4. Es ist möglich, daß bei Betätigung des Netzschalters Stör -
impulse auf das Band aufgezeichnet werden. Folgende Maßnahmen
sind durchzuführen :

6. Um ein Diasteuergerät N 6401 an dem Tonbandgerät N 4520 betreiben zu können, sind folgende Änderungen am Tonbandgerät notwendig.

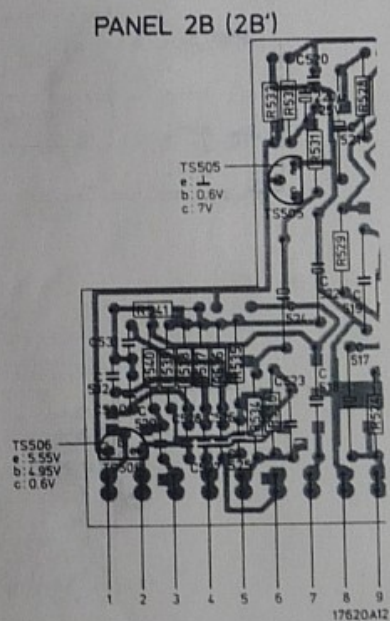
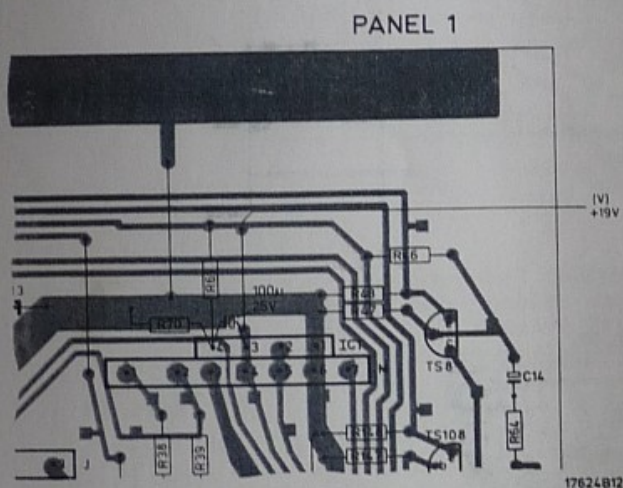
- a) Auf dem Panel 1 ist zwischen Punkte 3 und 4 vom IC 1 ein
NV-Elko 100 μ F 25 V mit +Pol am Punkt 3 zu löten.
- b) Wenn dadurch der Fehler nicht vollständig beseitigt wurde,
sind noch folgende Änderungen am Panel 2 B, 2 B' notwendig :

R 531 von 750 Ω in 1,5 k Ω ändern

R 532 von 750 Ω in 100 Ω ändern

C 518 von 15 μ F in 4,7 μ F (63 V) ändern

Ein zusätzlicher Elko 220 μ F (25 V) soll zwischen R 531/ R 532
mit +Pol an Masse geschaltet werden.

PANEL 1

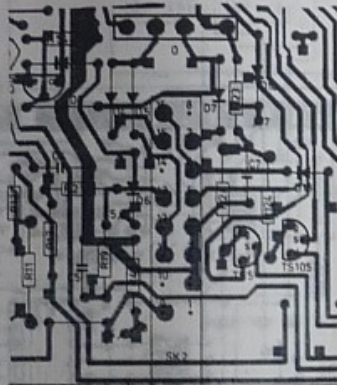
- a) Einbau des Elkos auf Panel 1 wie in 4a angegeben,
- b) Auf Panel 1 ist R 23 von 470 kΩ in 820 kΩ zu ändern.
- c) Auf Panel 2 C sind folgende Werte zu ändern:
 - C 572 und C 574 von 100 nF in 270 nF (100 V) (4822 121 40431)
 - C 573 von 9,1 nF in 10 nF (63 V) (5322 121 54154)
 - C 575 von 22 nF in 47 nF (250 V) (4822 120 48452)
 - C 579 von 22 nF in 13 nF (63 V) (4822 121 50613)
- d) R 576 ist kurzzuschließen
- d) In die Verbindung von Connector O Punkt 4 zum Panel 4 C ist ein Widerstand von 100 kΩ zu schalten.
